川内原子力発電所1, 2号炉 運転期間延長認可申請に係るヒアリング
コメント反映整理表<絶縁低下>

2023年5月15日 九州電力㈱

川内1, 2号炉-絶縁低下-3-1

表3 蒸気暴露試験中の難燃三重同軸ケーブル1の絶縁抵抗^{*2}測定結果

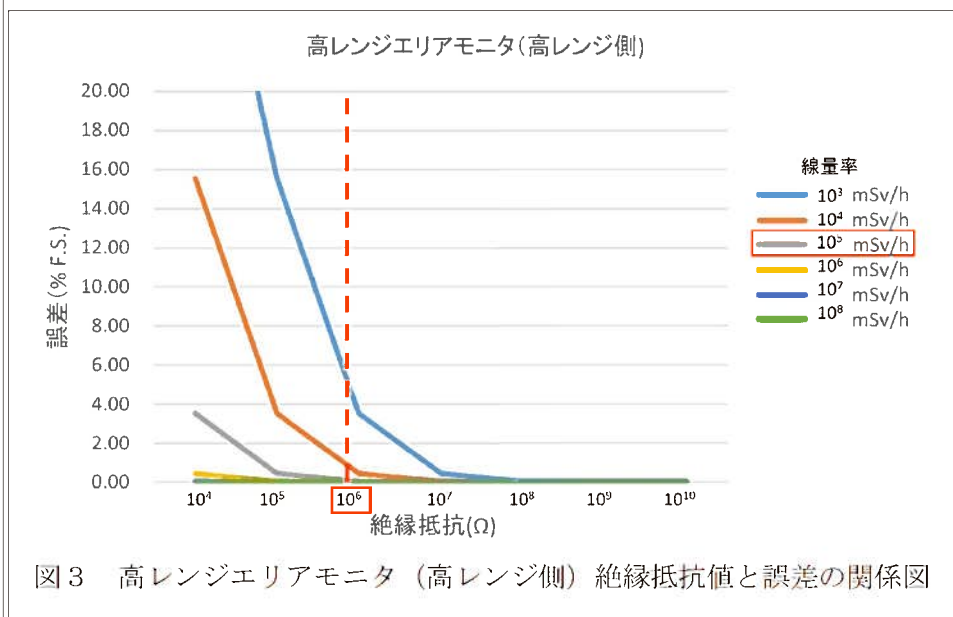
<p>タイトル</p>	<p>NRA技術報告に示された知見を反映した評価のうち、難燃三重同軸ケーブル1の評価結果の根拠（試験手順、試験条件、蒸気暴露試験中の絶縁抵抗測定結果、重大事故時に監視するパラメータの測定結果への影響）について</p>
<p>概要</p>	<p>NRA技術報告に示された知見を反映した評価のうち、難燃三重同軸ケーブル1の評価結果の根拠（試験手順、試験条件、蒸気暴露試験中の絶縁抵抗測定結果、重大事故時に監視するパラメータの測定結果への影響）について、以下に示す。</p>
<p>説明</p>	<p>NRA技術報告に示された知見を反映した評価のうち、KKケーブル、難燃PHケーブルについては、同報告書の中にその根拠（試験手順、試験条件、蒸気暴露試験中の絶縁抵抗測定結果、重大事故時に監視するパラメータの測定結果への影響）が記されているが、難燃三重同軸ケーブル1の試験条件等については、事業者及びメーカーにて研究を実施した結果（出典：電力共同委託「高レンジエリアモニタ及び三重同軸ケーブル・コネクタに関わる耐環境性能評価委託2014年度」）を基に評価を実施しているため、その根拠を以下に示す。</p> <p>【試験手順】</p> <p>試験手順は、「<u>図1 難燃三重同軸ケーブル1の長期健全性試験手順</u>」のとおりである。</p> <div data-bbox="491 1294 1134 1854" data-label="Diagram"> <pre> graph TD A[供試ケーブル] --> B[加速熱劣化] B --- B1[60年間相当の加速熱劣化] B --> C[放射線照射] C --- C1[60年間相当の放射線照射] C --> D[放射線照射] D --- D1[重大事故等時相当の放射線照射] D --> E[重大事故等時 雰囲気暴露*1] E --- E1[放射線を除く 重大事故等時雰囲気暴露] E --> F[判定] F --- F1[耐電圧試験] </pre> </div> <p>*1：蒸気暴露試験中に絶縁抵抗測定を実施</p> <p>図1 難燃三重同軸ケーブル1の長期健全性試験手順</p>

蒸気暴露試験中の難燃三重同軸ケーブル1の絶縁抵抗測定結果は、「表3 蒸気暴露試験中の難燃三重同軸ケーブル1の絶縁抵抗測定結果」のとおりである。1日1回の絶縁抵抗測定を実施^{*1}した結果、絶縁抵抗値は $2.0 \times 10^{10} \Omega m$ 以上であることを確認している。

- *1：試験中の温度・圧力は安定しており、絶縁抵抗が急激に変化することはない（NRA殿試験結果でも同様の傾向）ため、1日1回の測定が適切と考えられる。
- *2：蒸気暴露試験中に、中心導体-内部シールドに課電し回路の健全性を確認。絶縁抵抗測定結果には、電離箱検出器及び三重同軸コネクタの絶縁抵抗も含まれるが、本評価では、保守的に、絶縁抵抗測定結果をケーブルでの絶縁抵抗と想定し、供試ケーブル長（約1m）で換算している。
- *3：蒸気暴露試験1日目に絶縁抵抗が低下しているのは、高温、高湿環境によるものと考えられる。
その後、絶縁抵抗値が徐々に低下しているが、高温、高湿環境にケーブルがさらされることにより徐々に湿分が内部に侵入したことが一因と考えられる。

SA環境を模擬した蒸気暴露試験において、試験中に実測した絶縁抵抗値は $2.0 \times 10^{10} \Omega$ m以上あることを確認した。川内1号炉の最大ケーブル長は約79mであり、 $2.5 \times 10^8 \Omega$ 以上となる。難燃三重同軸ケーブル1を使用している放射線監視モニタについては、SA時に必要なレンジは下図の通り 1×10^5 mSv/h付近であり、絶縁抵抗と測定誤差の関係より、 $1 \times 10^6 \Omega$ オーダーまでは計器誤差への影響は非常に小さい。

表3 蒸気暴露試験中の難燃三重同軸ケーブル2の絶縁抵抗^{*2}測定結果

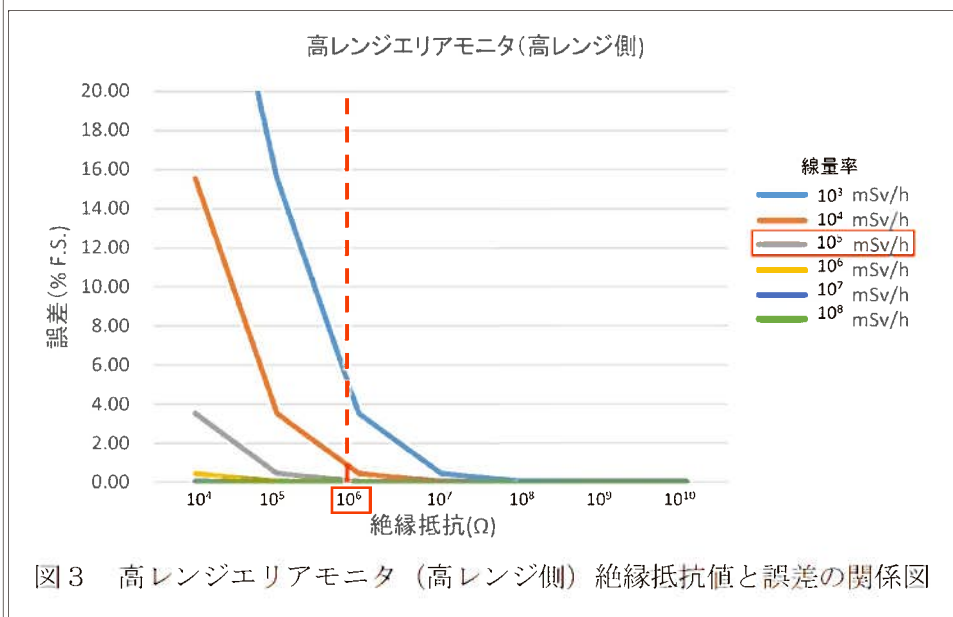
<p>タイトル</p>	<p>NRA技術報告に示された知見を反映した評価のうち、難燃三重同軸ケーブル2の評価結果の根拠（試験手順、試験条件、蒸気暴露試験中の絶縁抵抗測定結果、重大事故時に監視するパラメータの測定結果への影響）について</p>
<p>概要</p>	<p>NRA技術報告に示された知見を反映した評価のうち、難燃三重同軸ケーブル2の評価結果の根拠（試験手順、試験条件、蒸気暴露試験中の絶縁抵抗測定結果、重大事故時に監視するパラメータの測定結果への影響）について、以下に示す。</p>
<p>説明</p>	<p>NRA技術報告に示された知見を反映した評価のうち、KKケーブル、難燃PHケーブルについては、同報告書の中にその根拠（試験手順、試験条件、蒸気暴露試験中の絶縁抵抗測定結果、重大事故時に監視するパラメータの測定結果への影響）が記されているが、難燃三重同軸ケーブル2の試験条件等については、事業者及びメーカーにて研究を実施した結果（出典：電力共同委託「高レンジエリアモニタ及び三重同軸ケーブル・コネクタに関わる耐環境性能評価委託2014年度」）を基に評価を実施しているため、その根拠を以下に示す。</p> <p>【試験手順】</p> <p>試験手順は、「<u>図1 難燃三重同軸ケーブル2の長期健全性試験手順</u>」のとおりである。</p> <div data-bbox="491 1294 1134 1854" style="text-align: center;"> <pre> graph TD A[供試ケーブル] --> B[加速熱劣化] B --- B1[60年間相当の加速熱劣化] B --> C[放射線照射] C --- C1[60年間相当の放射線照射] C --> D[放射線照射] D --- D1[重大事故等時相当の放射線照射] D --> E[重大事故等時 雰囲気暴露*1] E --- E1[放射線を除く 重大事故等時雰囲気暴露] E --> F[判定] F --- F1[耐電圧試験] </pre> </div> <p>*1：蒸気暴露試験中に絶縁抵抗測定を実施</p> <p>図1 難燃三重同軸ケーブル2の長期健全性試験手順</p>

蒸気暴露試験中の難燃三重同軸ケーブル2の絶縁抵抗測定結果は、「表3 蒸気暴露試験中の難燃三重同軸ケーブル2の絶縁抵抗測定結果」のとおりである。1日1回の絶縁抵抗測定を実施^{*1}した結果、絶縁抵抗値は $2.4 \times 10^{10} \Omega m$ 以上であることを確認している。

- *1：試験中の温度・圧力は安定しており、絶縁抵抗が急激に変化することはない（NRA殿試験結果でも同様の傾向）ため、1日1回の測定が適切と考えられる。
- *2：蒸気暴露試験中に、中心導体-内部シールドに課電し回路の健全性を確認。絶縁抵抗測定結果には、電離箱検出器及び三重同軸コネクタの絶縁抵抗も含まれるが、本評価では、保守的に、絶縁抵抗測定結果をケーブルでの絶縁抵抗と想定し、供試ケーブル長（約1m）で換算している。
- *3：蒸気暴露試験1日目に絶縁抵抗が低下しているのは、高温、高湿環境によるものと考えられる。
その後、絶縁抵抗値が徐々に低下しているが、高温、高湿環境にケーブルがさらされることにより徐々に湿分が内部に侵入したことが一因と考えられる。

SA環境を模擬した蒸気暴露試験において、試験中に実測した絶縁抵抗値は $2.0 \times 10^{10} \Omega$ m以上あることを確認した。川内2号炉の最大ケーブル長は約130mであり、 $1.5 \times 10^8 \Omega$ 以上となる。難燃三重同軸ケーブル2を使用している放射線監視モニタについては、SA時に必要なレンジは下図の通り 1×10^5 mSv/h付近であり、絶縁抵抗と測定誤差の関係より、 $1 \times 10^6 \Omega$ オーダーまでは計器誤差への影響は非常に小さい。
